AUTO No. 277

*"Por el cual se requiere información adicional y se toman otras determinaciones"***El Director de Bosques, Biodiversidad y Servicios Ecosistémicos del
Ministerio de Ambiente y Desarrollo Sostenible – MADS**

ATV 593
Información Adicional.
Bucaramanga - Pamplona, Unidad Funcional 1, sector Conectante C1 - C2, Construcción Vía Nueva
Autovía Bucaramanga Pamplona S.A.S.

Figura 1 Localización general de las áreas de intervención del proyecto vial

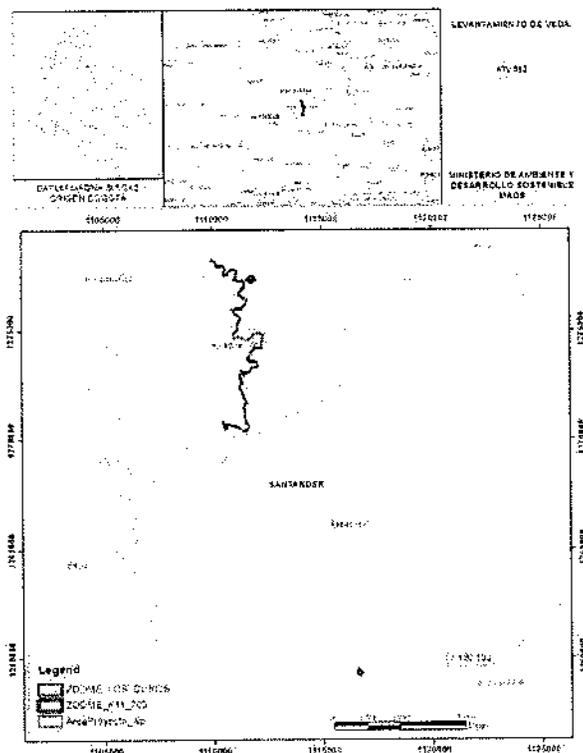
El solicitante en la "Tabla 1 Localización general UF1", referencia el inicio y fin de intervención de la unidad funcional 1, sin embargo al ser verificada esta información, se observa que la coordenada plana suministrada del punto de inicio, presenta errores en los decimales.

En relación al área de intervención, el solicitante señala: "(...) Con lo cual el proyecto abarca una extensión total de **84,58** ha, que corresponde a la construcción de la vía nueva Conectante C1-C2 e intersecciones y los ZODME's K11+700 y Los Curos". Al ser corroborada esta información con las coordenadas de delimitación de los polígonos de intervención (Unidad Funcional 1 y zodmes) suministradas en la carpeta "TABLAS COORDENADAS REDUCIDAS" del "Anexo 6. COOR AREAS", y a su vez con la información cartográfica contenida en los archivos shapes, se observan diferencias en la extensión de las áreas a intervenir, tal como se relaciona en la siguiente tabla, información que es determinante en la implementación de la metodología del muestreo de las especies vasculares y no vasculares en veda y su representatividad.

De acuerdo con las inconsistencias señaladas, el solicitante deberá unificar el tamaño y las áreas del proyecto "Bucaramanga - Pamplona, Unidad Funcional 1, sector Conectante C1 - C2, Construcción Vía Nueva" que serán objeto de intervención y en las que se desarrollan las especies en veda nacional de flora silvestre.

- 1. Definir y unificar las áreas de intervención, su correspondiente extensión y las coordenadas de delimitación de los polígonos de intervención (Conectante C1-C2 y zodmes), acompañado de su correspondiente archivo digital (shape file) de localización del proyecto.*

Figura 2 Localización de los individuos de *Juglans neotropica* con tratamiento de tala dentro del área de intervención de la Conectante C1-C2

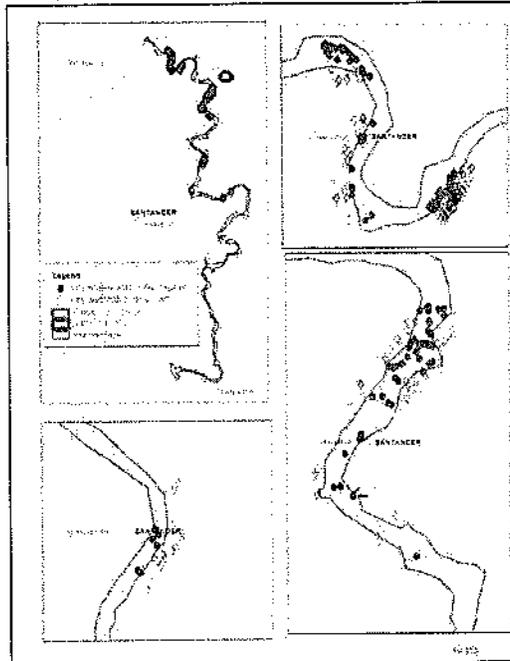
En cuanto a la especie *Juglans neotropica*, en el mismo libro "INVENTARIO FORESTAL AL 100% UF1 CONECTANTE C1-C2", se registran 299 individuos, de los cuales 186 se relacionan con tratamiento de no tala y los restantes 113 con tratamiento de tala. Para los libros que contienen los árboles del inventario de las zonas de disposición de material de excavación y estériles (zodmes), no se relacionan individuos de esta especie.

Según los registros de las bases de datos del Anexo 5, para esta especie se realizaría la tala de 113 individuos, abundancia que no coincide con los resultados reportados en la "Tabla 14 Datos de campo de los individuos forestales en veda", y una vez revisada la georreferenciación de los individuos, se corrobora la ubicación de los 113 especímenes con tratamiento de tala dentro del área de intervención de la Conectante C1-C2. (Figura 2)

Por las evidencias expuestas, el solicitante deberá precisar porque no se reportan en los resultados la totalidad de los individuos de la especie *Juglans neotropica* para solicitud de levantamiento de la veda, los cuales están localizados en el área de intervención del proyecto, dado que los individuos de las especies arbóreas y de helechos arborescentes deben ser reportadas al 100% para poder tomar la determinación sobre el levantamiento de la veda.

- 3. Justificar claramente la razón por la cual se solicita el levamiento de veda solo para tres (3) individuos de la especie Juglans neotropica, teniendo en cuenta que de acuerdo con los anexos remitidos, se evidenció la presencia de ciento diez (110) individuos más, dentro del área de intervención, catalogados con tratamiento de tala.*
